Семьдесят восьмая сессия

Шины – Правила № 54

**Предложение по поправке к Правилам № 54 (шины
для грузовых транспортных средств и их прицепов)**

**Представлено экспертами от Европейской технической
организации по вопросам пневматических шин и ободьев
колес***

Приложение 3, заменить:

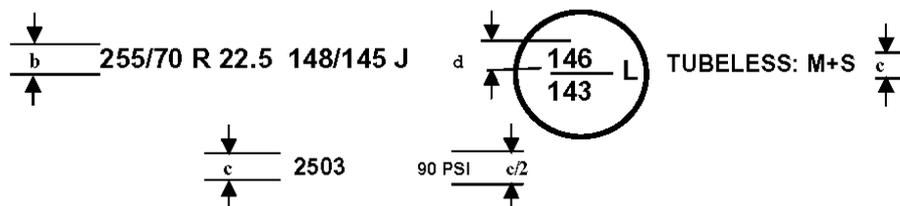
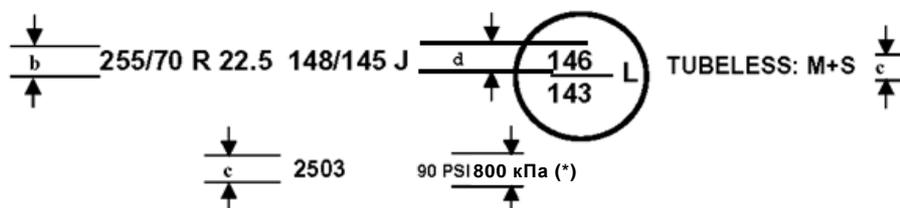
(*) в случае шин, официально утвержденных впервые до 1 ноября 2016 года, вместо кПа можно использовать маркировку "PSI".

1. Предлагается заменить индекс "PSI" на указание давления накачки в килопаскалях ("кПа"). Таким образом, маркировка давления будет соответствовать всем основным стандартам, касающимся шин, что позволит избежать недопонимания в случае шин, маркировка которых произведена в соответствии с требованиями Правил ООН № 54 и в соответствии со стандартами FMVSS 119 или FMVSS 139. В качестве даты вступления в силу настоящей поправки в целях ее согласования с датой введения в действие требований к сопротивлению качению на этапе 2 и новых требований в отношении сцепления с мокрой поверхностью в Правилах ООН № 117.02 предполагается принять 1 ноября 2016 года.
